Câblage détecteur de verrouillage nouvelle génération (sans détecteur de présence électrode)

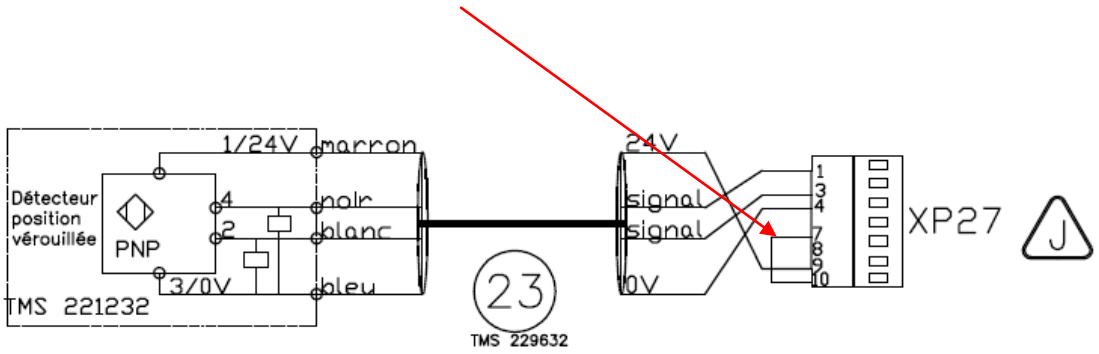
Enlever le strapp entre XP27-7 et XP27-10.

Câblage sur machine équipée de détecteur de présence électrode.

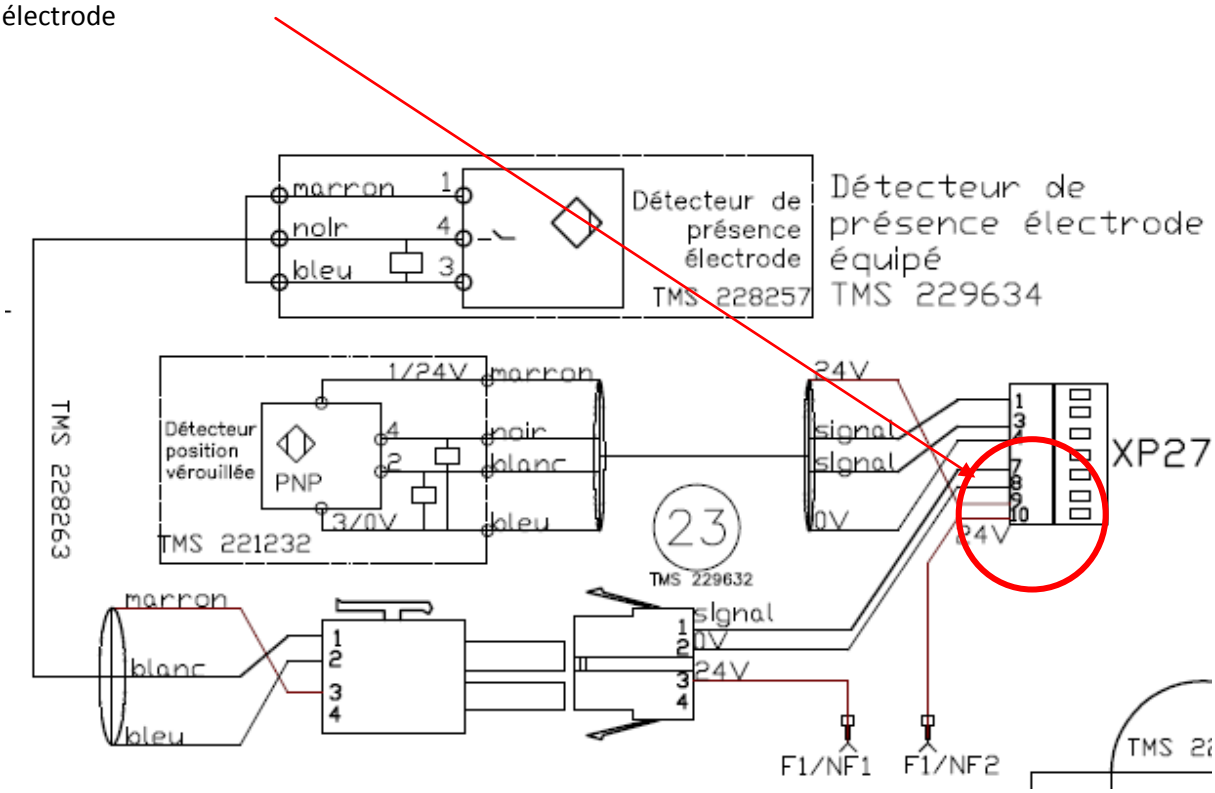
Identifier les fils en 7,8 et 10 afin de restaurer le câblage provenant du détecteur de présence électrode
